„Přemístění haly pro OTV a zřízení integrovaného pracoviště OTV a ST v rámci OŘ Praha“

Vysvětlení, změny a doplnění zadávací dokumentace - Dodatek č. 8

Dotaz 69)

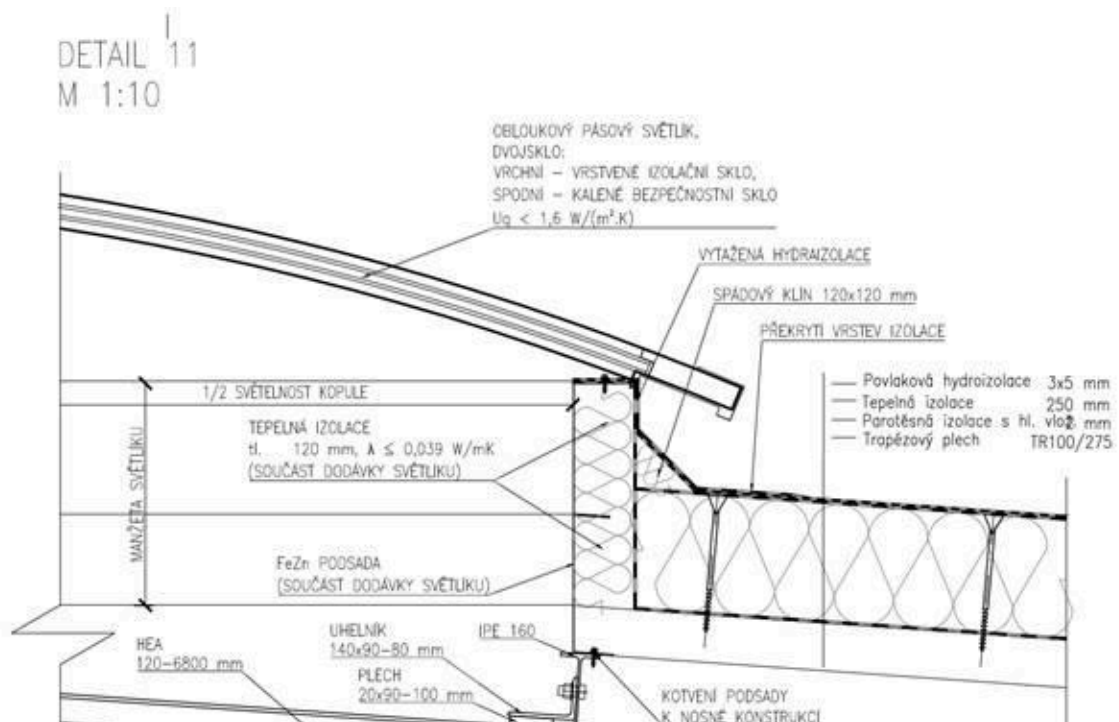
- 1) V poskytnuté zadávací dokumentaci u objektu SO 10-61-01 je světlík nad halou. Dle PD se jedná o světlík pásový obloukový s izolačním dvojsklem. Skutečně má být tento světlík řešen jako obloukový tzn. ohýbané sklo?

Ano, PŘB nám nedovoluje osadit obloukový světlík polykarbonátem, proto bude použito ohýbané bezpečnostní sklo.
